Perspective.brussels
Rue de Namur, 59
1000 Bruxelles

Objet : Avis d'Inter-Environnement Bruxelles (IEB) en réponse à l'enquête publique concernant le projet de Plan d'Aménagement Directeur (PAD) pour la zone « Delta-Herrmann-Debroux »

Figure 892 : Ombre portée du centre urbain sur l’espace vert public de Demey (ARIES, 2018)

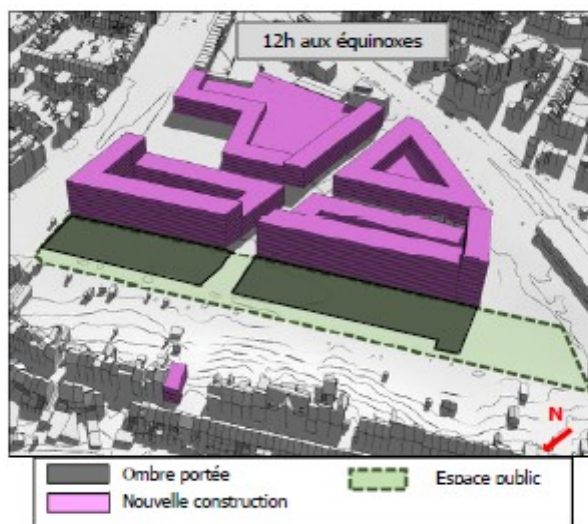
Le deuxième problème sur le site *Demey* est le gabarit des bâtiments envisagés pour la réaffectation du site. Le PAD autorise de construire des immeubles d'une hauteur moyenne de 7 niveaux en lieu et place de l'hypermarché. Nous nous constatons que ces hauteurs dérogent à certaines études et réglementations :

Cette hauteur, comme l’indique la figure ci-dessous, induit que le nouvel espace public, conçu le long du *Watermaelbeek*, ne sera pas assez ensoleillé pour en faire un parc de qualité.

Donc si nous ne sommes pas contre la création d'un nouveau quartier, nous demandons en revanche que le gabarit des immeubles soit diminué afin de préserver l'ensoleillement du nouvel espace public et qu'il ne soit plus possible de déroger aux normes fixées par le plan. Nous demandons par ailleurs qu'une solution plus équilibrée soit trouvée pour le boulevard urbain.⁵
